Informe Consolidado de Solicitud de Aclaraciones, Rectificaciones y/o Ampliaciones a la Declaración de Impacto Ambiental del Proyecto "Sistema de Almacenamiento de Energía BESS Freirina"

Nombre del Titular : PARSOSY SURYA SpA
Nombre del Representante Legal : Christophe Peter Paul Lövenich
Dirección : Juana de Arco 2012 Depto. 21

El presente Informe Consolidado de Solicitud de Aclaraciones, Rectificaciones o Ampliaciones a la Declaración de Impacto Ambiental del proyecto "Sistema de Almacenamiento de Energía BESS Freirina", contiene las observaciones generadas en virtud de la revisión de la Adenda.

Imagen N° 2: Área de influencia flora y vegetación.

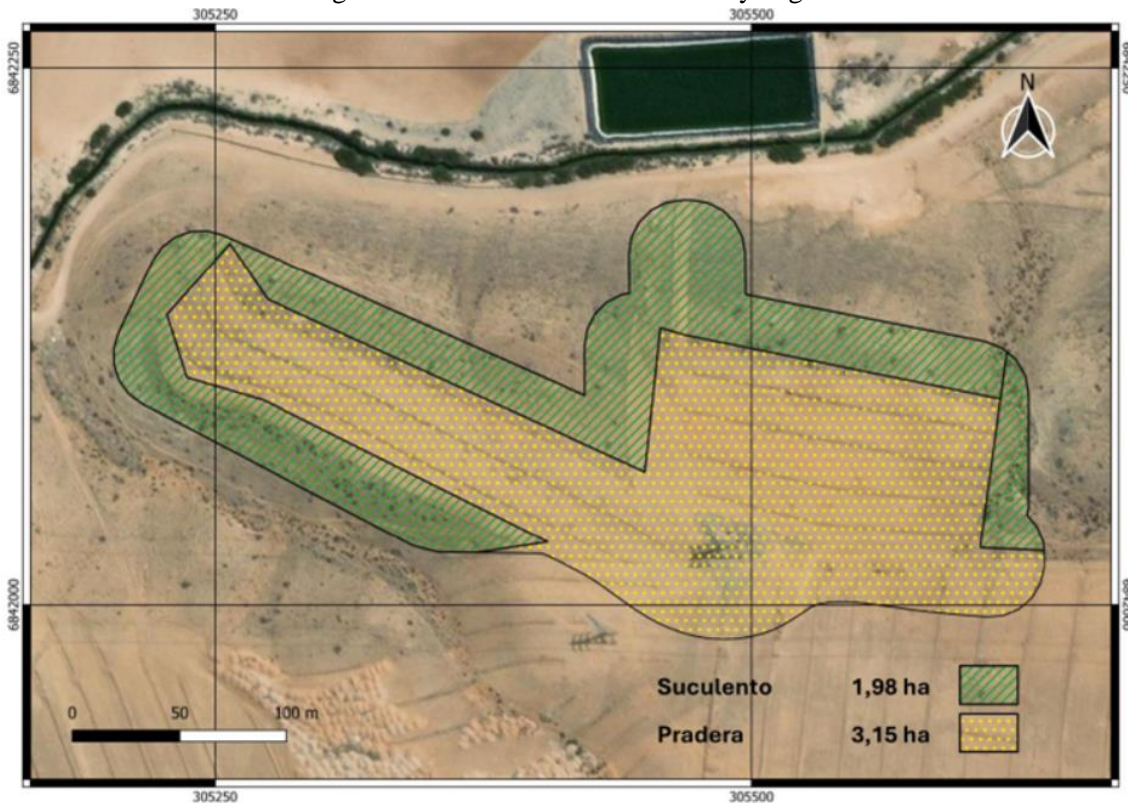
4.7 En el acápite 2.2.1 “(b.1) Determinación y justificación del área de influencia del proyecto, incluyendo su descripción general” del Capítulo 2 de la DIA, específicamente en el literal i) Flora y vegetación, se indica que “*En este sentido, se identificó como área de influencia una superficie total aproximada de 5,13 ha, considerado el área buffer de 25 m por sobre los límites de la infraestructura del proyecto (Figura Área de Influencia proyecto BESS)*”. Luego, justifica el buffer “*según las formaciones vegetacionales presentes en el área de estudio, considerando, además, la no presencias de árboles.*”. Sin embargo, se observa en la imagen satelital que la formación de suculentas se extiende más allá de 25 m al norte, este y oeste, lo cual se grafica también en la figura N° 15 del Anexo 2.3 “Caracterización flora y vegetación”:

Imagen N° 3: Cerco perimetral del proyecto

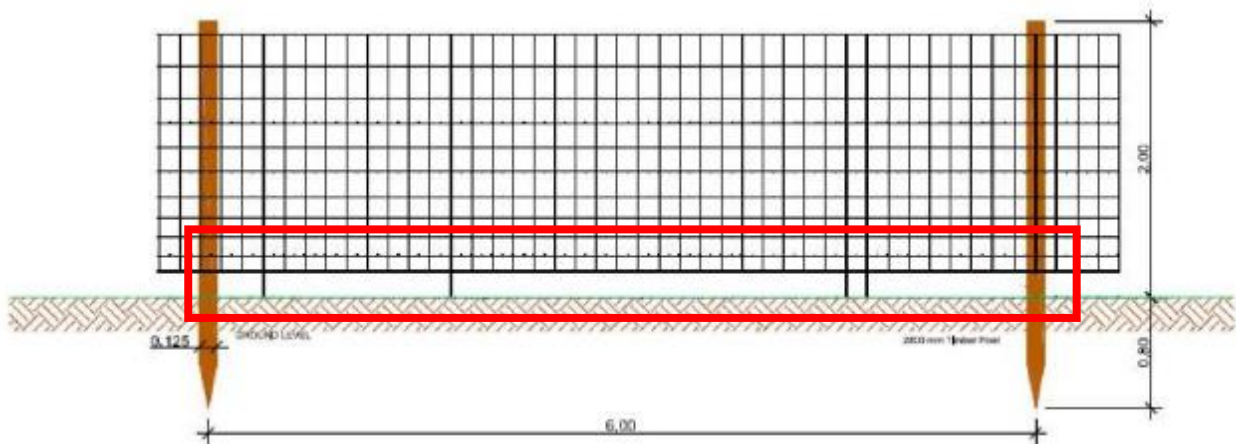
6.6 En el acápite 1.5.1.3 “Caminos y cercos”, literal B “Cercos perimetrales” del Capítulo 1 de la DIA, se presenta la Figura 7 “Detalle del tipo de cierre”, en la cual se observa un espacio entre el cerco y el suelo (destacada en rojo en la imagen a continuación). Debido a esto, se solicita al Proponente incorporar el posible ingreso de fauna a las instalaciones del proyecto.
